新竹縣政府工程查核代表照片表

工程名稱：清石道路改善工程(第二期)

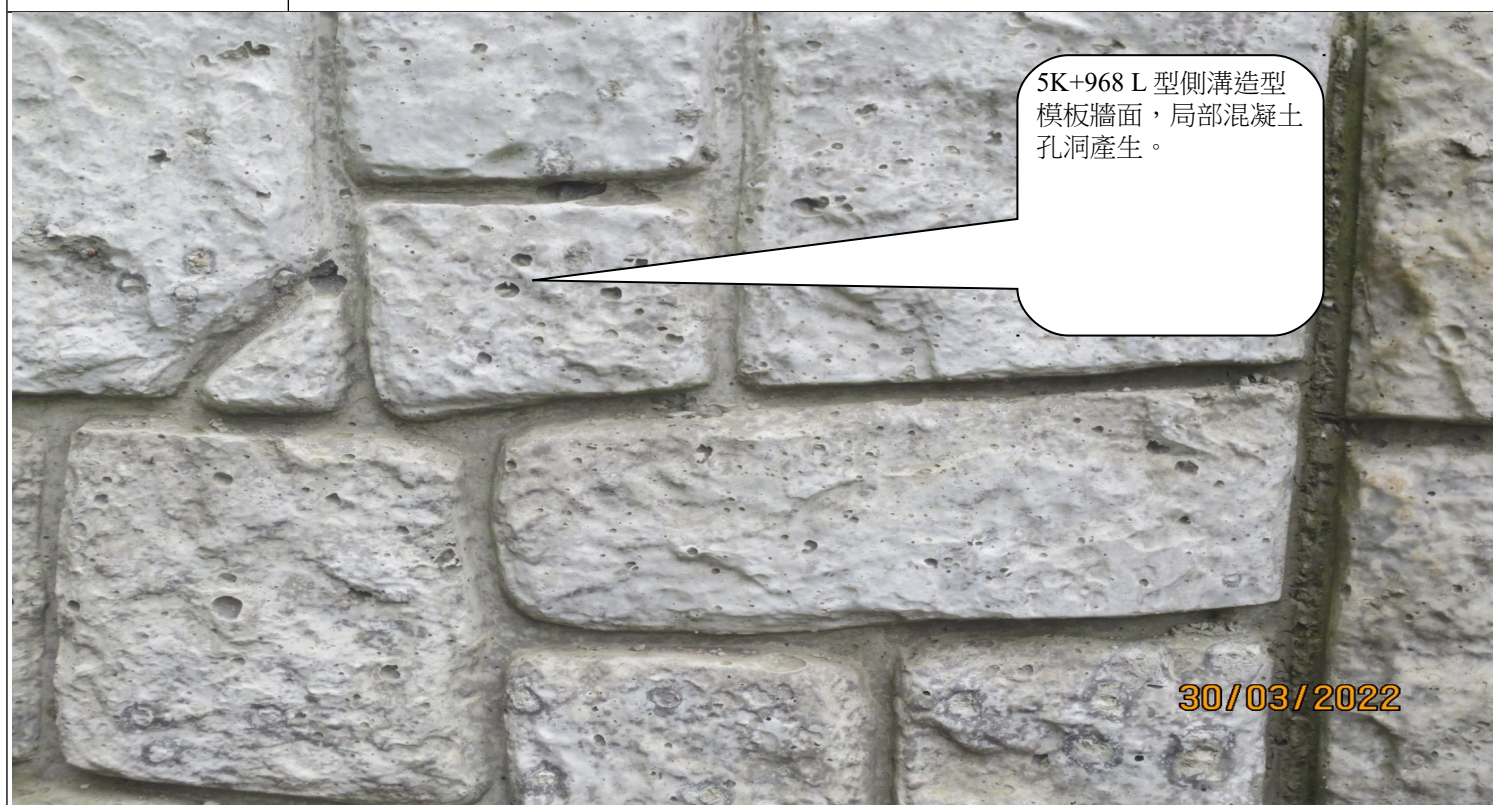
5K+902 L 型側溝
溝底混凝土局部
均裂。

5K+902 L 型側溝溝底混凝土局部均裂。

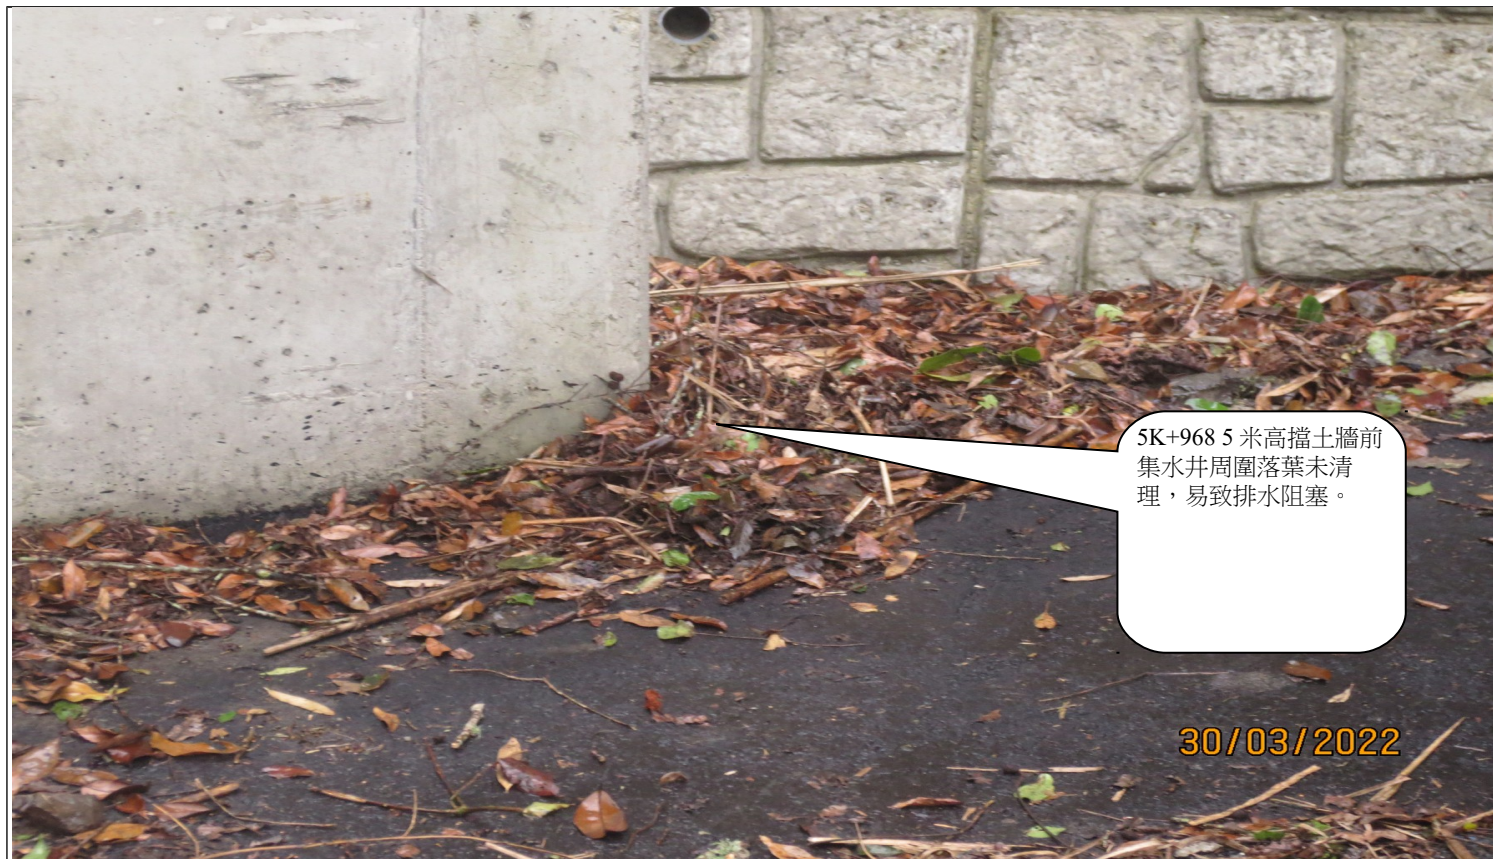
5K+968 5 米高擋土牆前
集水井周圍落葉未清
理，易致排水阻塞。

5K+968 5 米高擋土牆前集水井周圍落葉未清理，易致排水阻塞。
